ÚZEMNÍ PLÁN MĚSTA BRNA

Textová část Odůvodnění

Kapitola 18 Rozhodnutí o námitkách (včetně odůvodnění)

Svazek Nb60 *(s osobními údaji)*

č.7 Zákres do fotografie - ze střechy Esslerovy přádelny

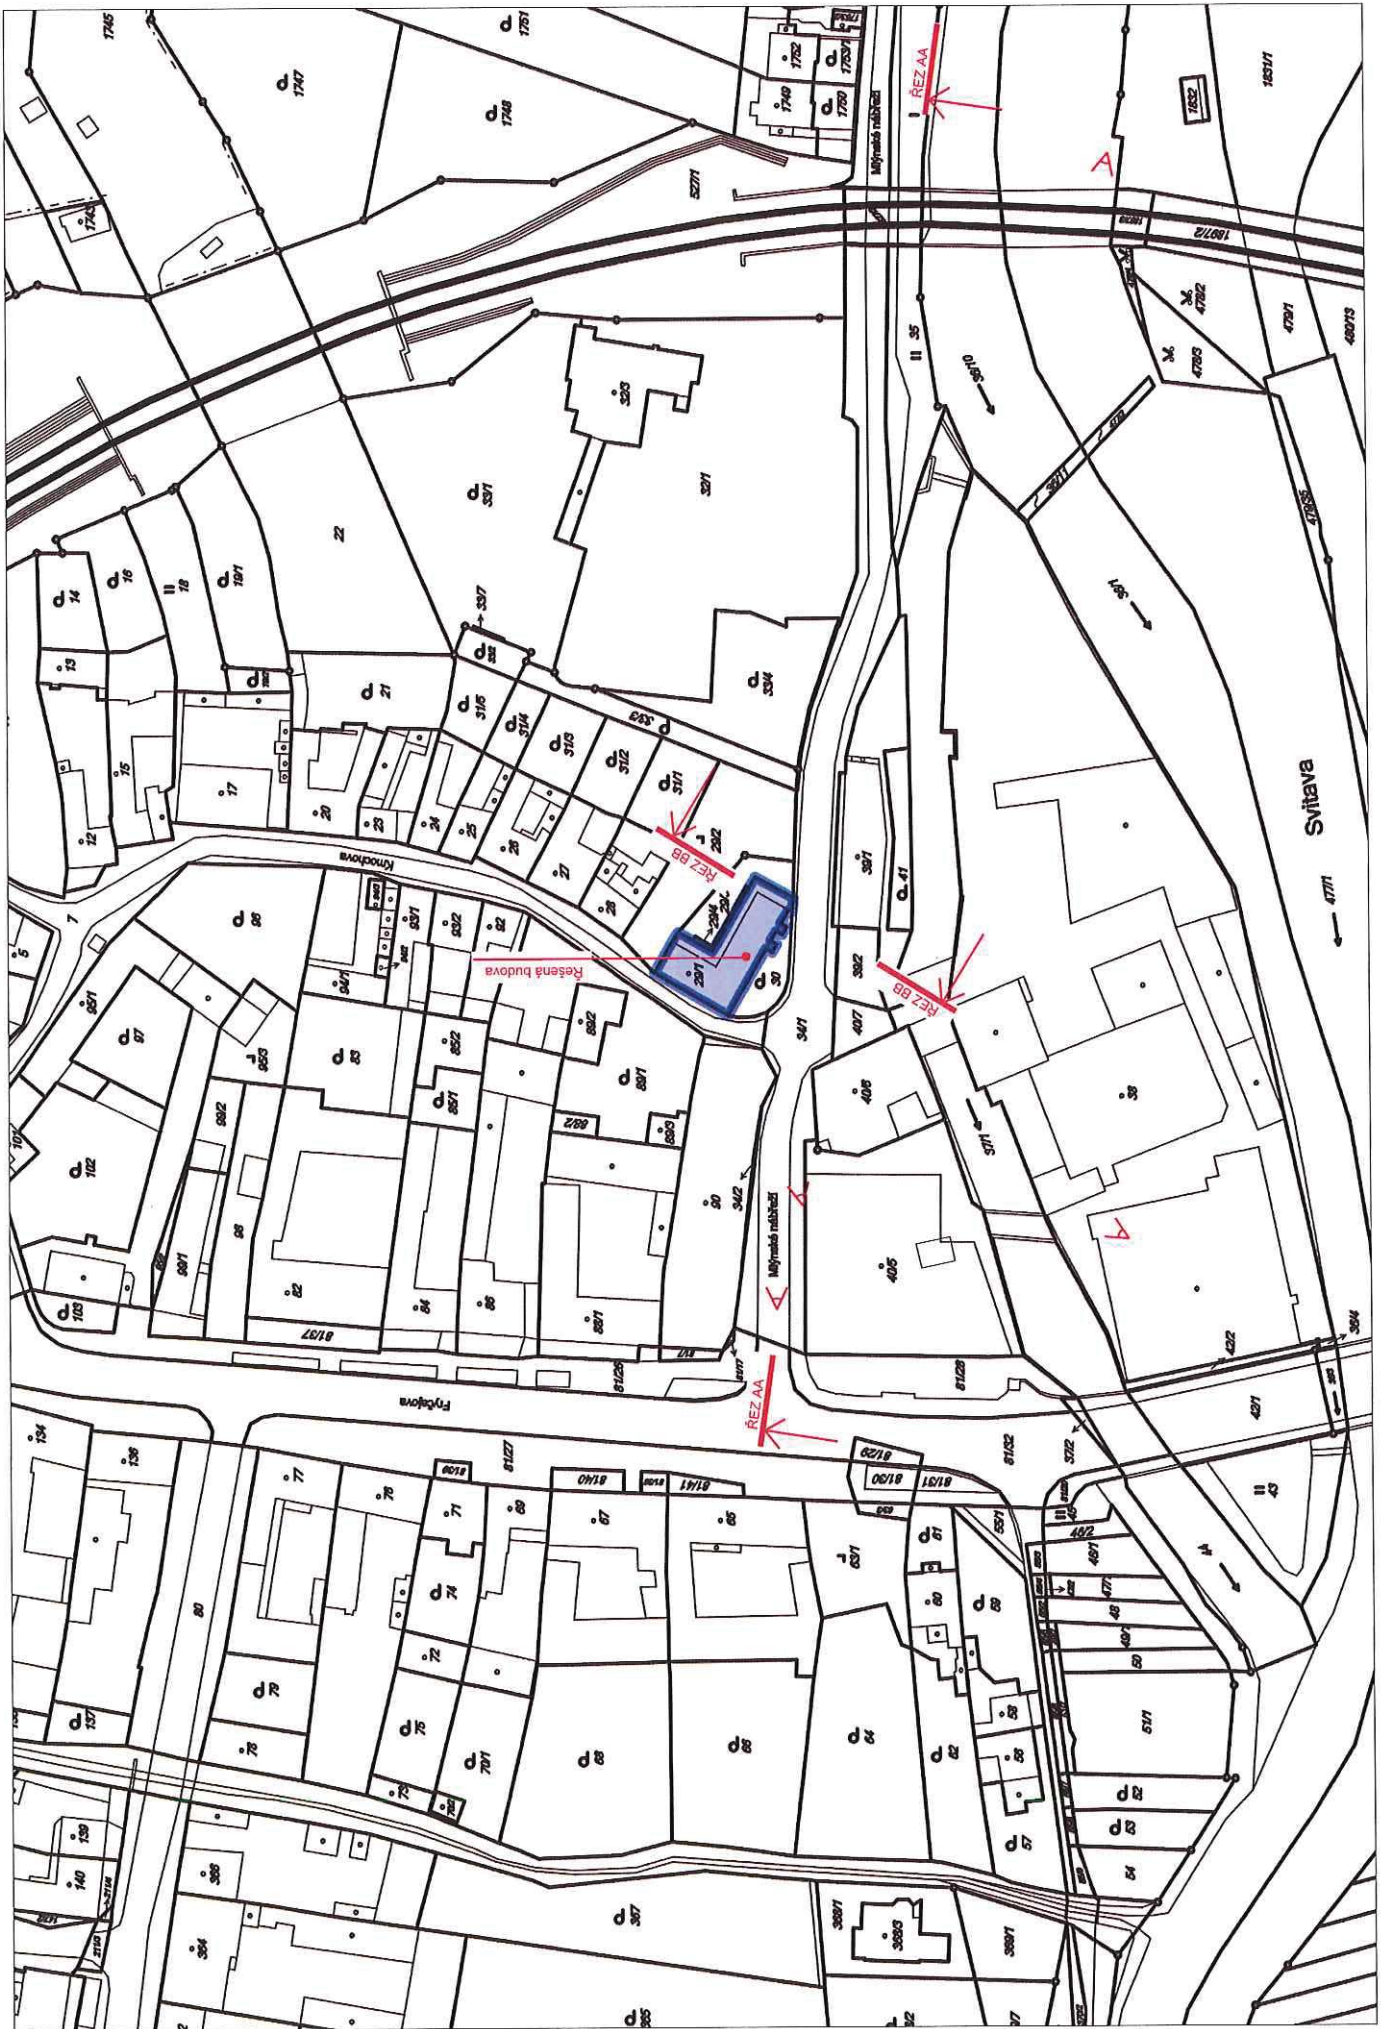
Dle výkresu č.2.1. Hlavní výkres se výše uvedené pozemky a stavba v mém vlastnictví nacházejí ve stabilizované ploše s označením B/r1 - výškové rozpětí 3 až 7 m, přičemž tato plocha je obklopena plochami s označením B/r2- výškové rozpětí 3 až 10 m, V/a3 - výškové rozpětí 6 až 16 m, S/a2 - výškové rozpětí 3 až 10 m a přímo proti stavbě bytového domu Mlýnské nábřeží 153/5 přes ulici Mlýnské nábřeží plochou W/v4 - výškové rozpětí 9 až 22 m. Viz Příloha č.1, Příloha č.2

PŘÍLOHA č. 8

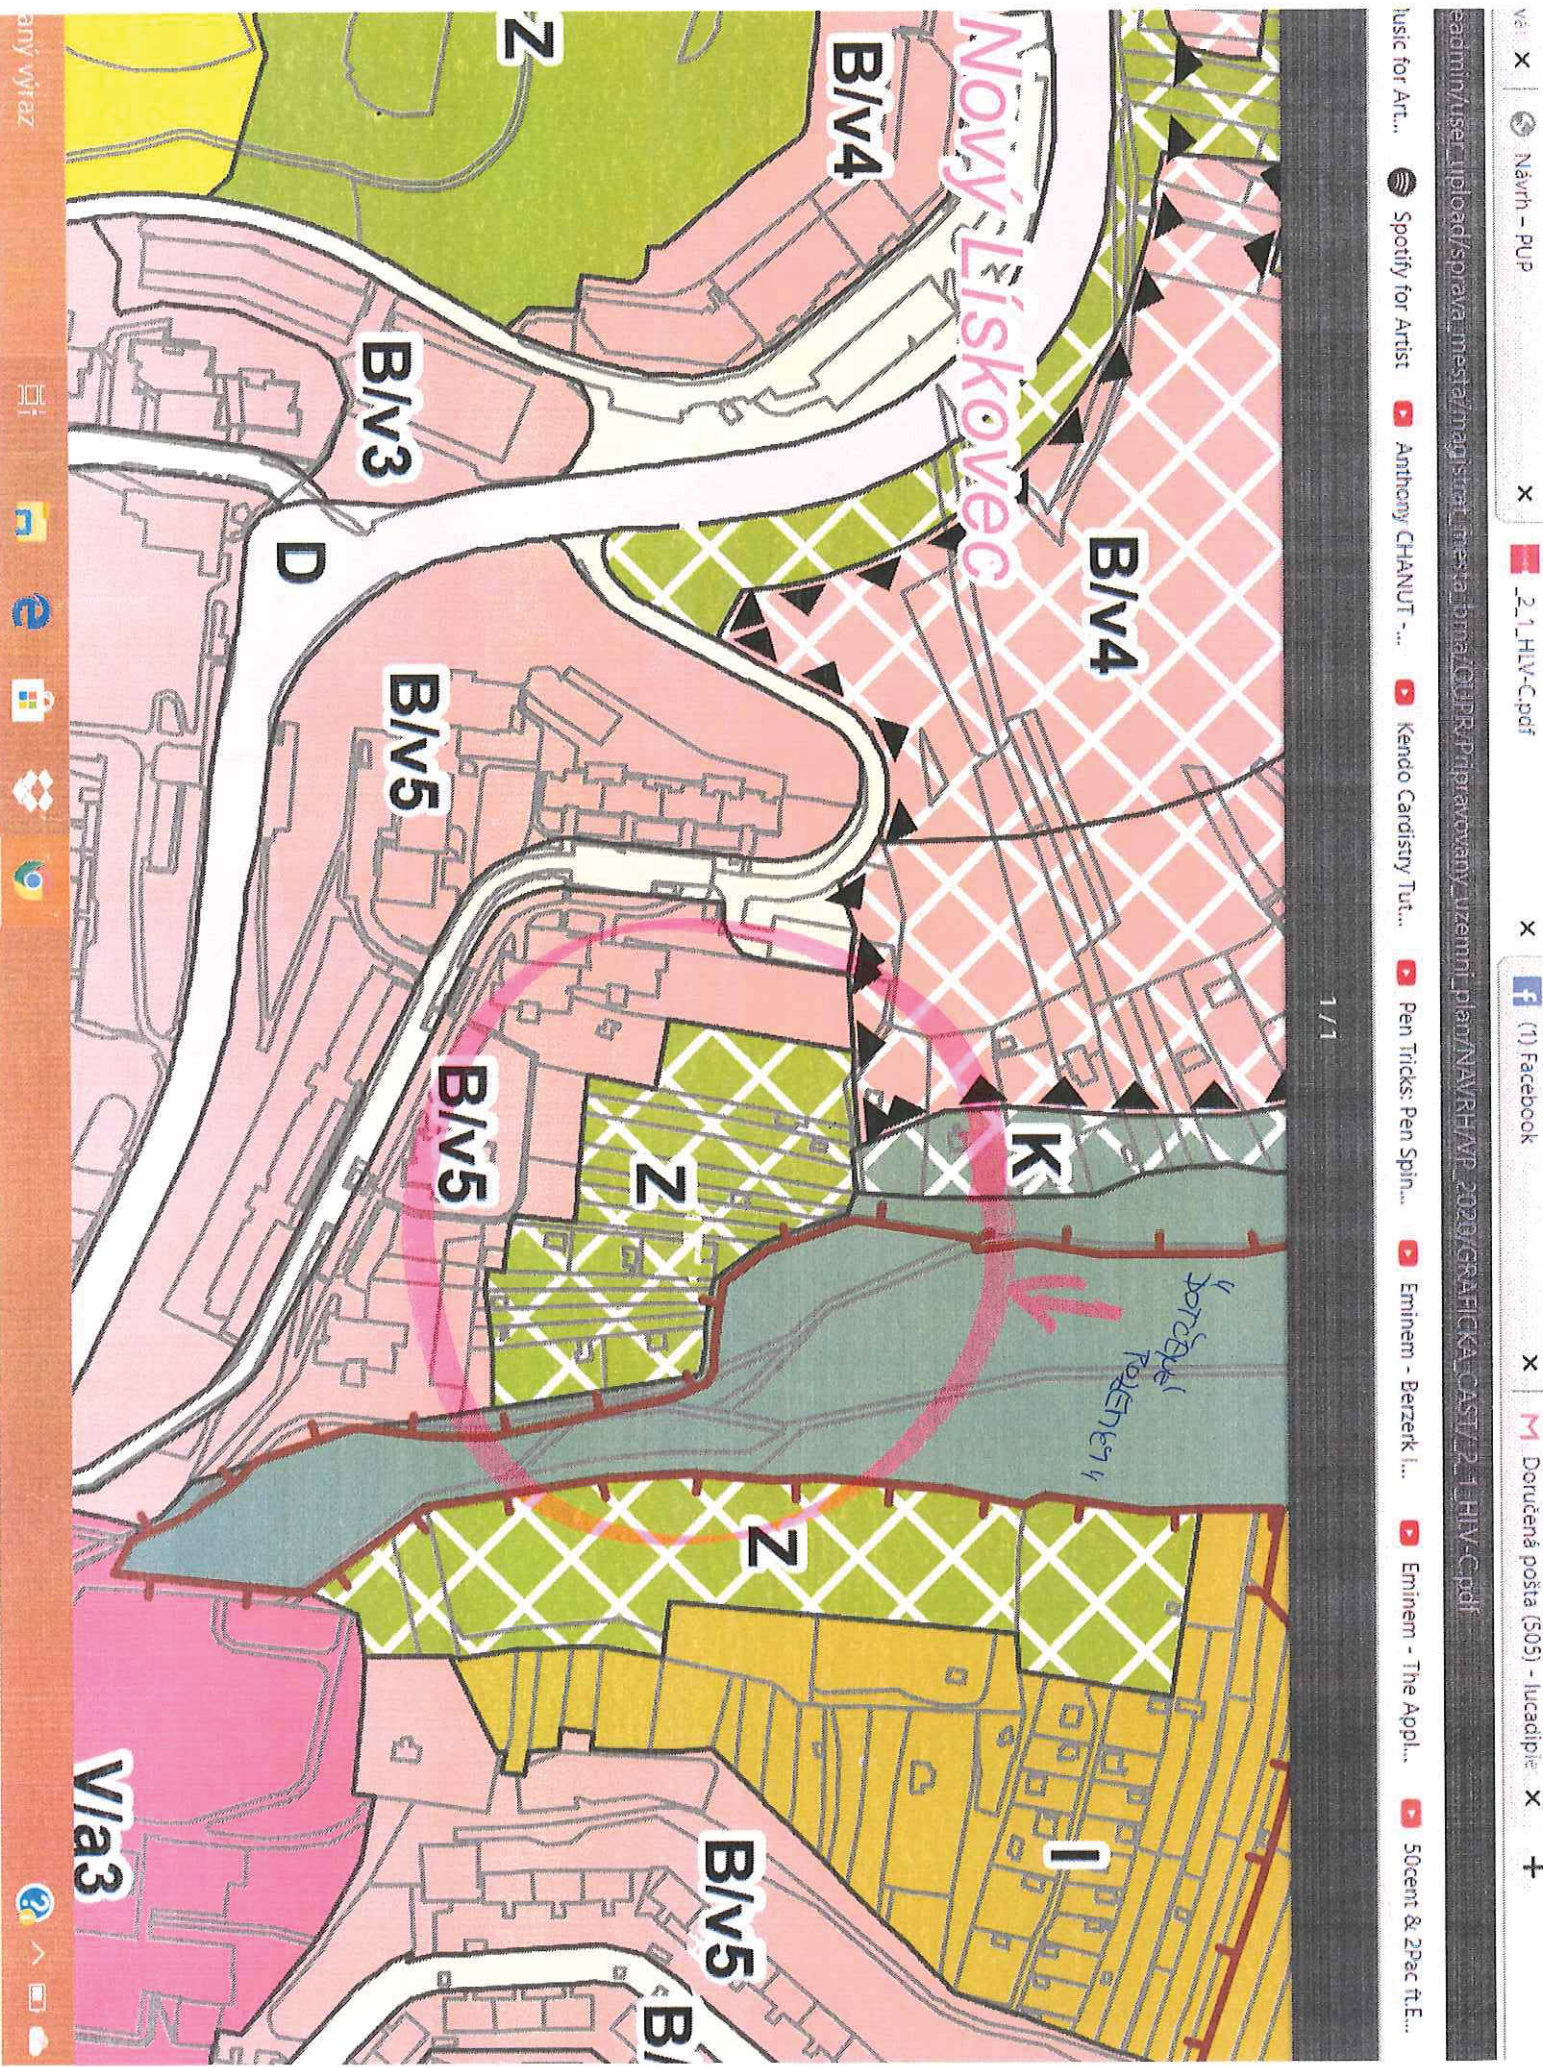
Důkaz: hlavní výkres 2.1 - příloha č. 8
kartou lokality NL – 2 Kamenný vrch - příloha - č. 9
